Modulo per la presentazione delle osservazioni per i piani/programmi/progetti sottoposti a procedimenti di valutazione ambientale di competenza statale

Progetto di un impianto eolico denominato "Macchialupo", costituito da 10 aerogeneratori da 6,2 MW, per una potenza complessiva di 62 MW, da realizzarsi nei comuni di Lacedonia (AV), Aquilonia (AV), Monteverde (AV), Scampitella (AV), Sant'Agata di Puglia (FG), Rocchetta Sant'Antonio (FG).

Codice procedura: 10263

OSSERVAZIONI COMUNE DI LACEDONIA (AV) – Note Tecniche

Figura 7-1: interferenza con Impianti autorizzati ed in via di esecuzione - inquadramento

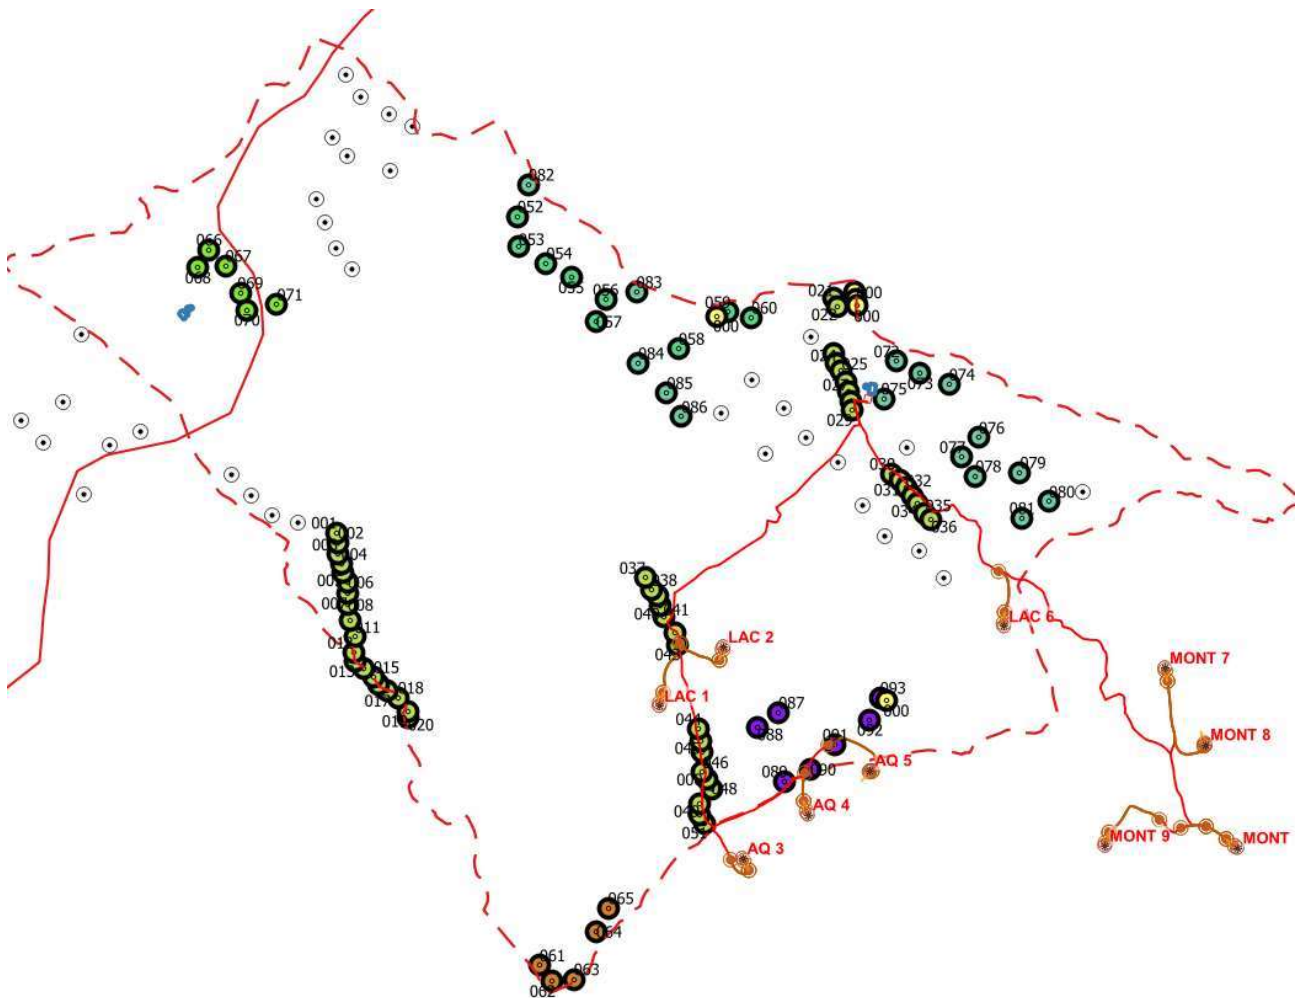
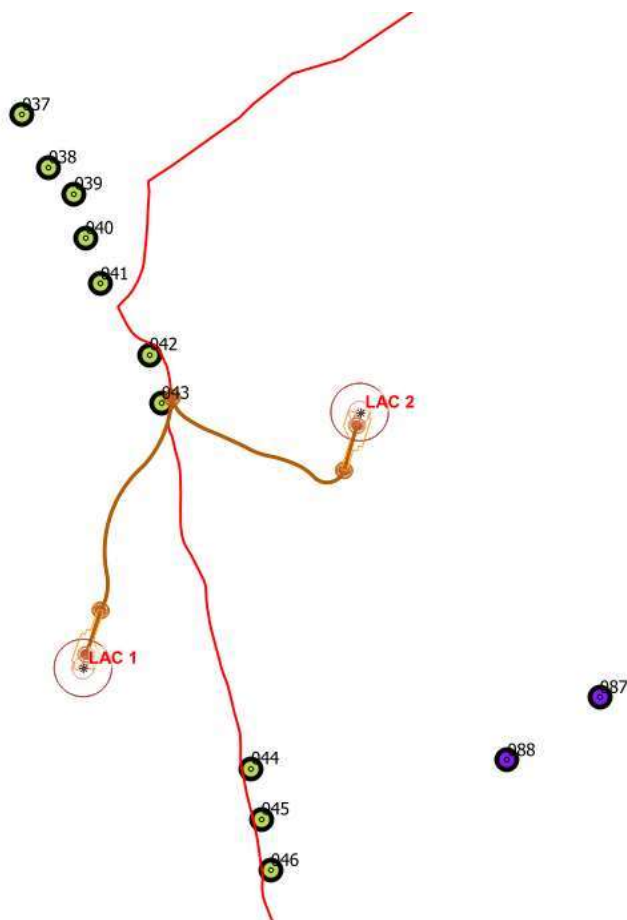
Per il corretto inserimento nel contesto ambientale di un impianto eolico il D.M. 10.09.2010, al punto 3.2. – Misure di mitigazione alla lettera n) prevede che “... una mitigazione dell’impatto sul paesaggio può essere ottenuta con il criterio di assumere una distanza minima tra le macchine di 5-7 diametri sulla direzione prevalente del vento e di 3-5 diametri sulla direzione perpendicolare a quella prevalente del vento...”. Il progetto dovrebbe contemplare questo tipo di verifica per tener conto dell’Impatto Cumulato, in riferimento a LAC 1 e LAC 2.
